Изменение № 2 ГОСТ 4153—79 Секаторы. Технические условия

Постановлением Государственного комитета СССР по стандартам от 12.06.85  
№ 1630 срок введения установлен

с 01.10.85

*Исполнение 3*

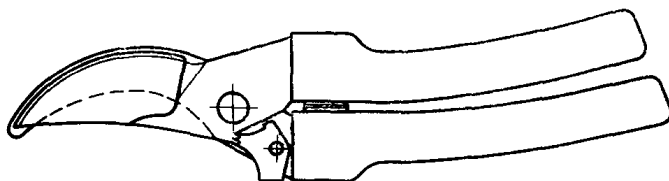
Пункт 1.2. Чертеж 2 дополнить исполнением — 3:

Черт. 5

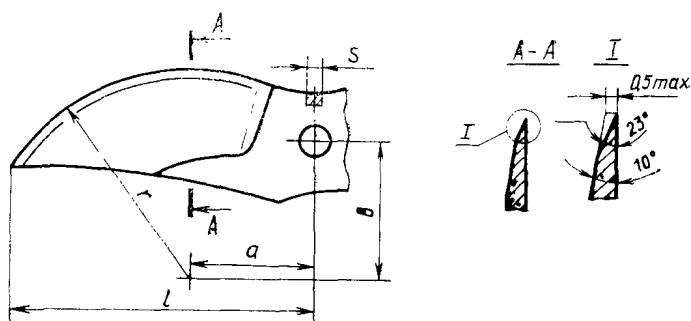
Чертежи 5, 6, таблицы 1, 2 изложить в новой редакции:

Тип секатора	<i>a</i>	<i>b</i>	<i>l</i>	<i>r</i>	<i>s</i>
СД	21	38	66	51	4,5
СО	32	37	76	54	
СОУ		36		41	6
СОК	36,5	20
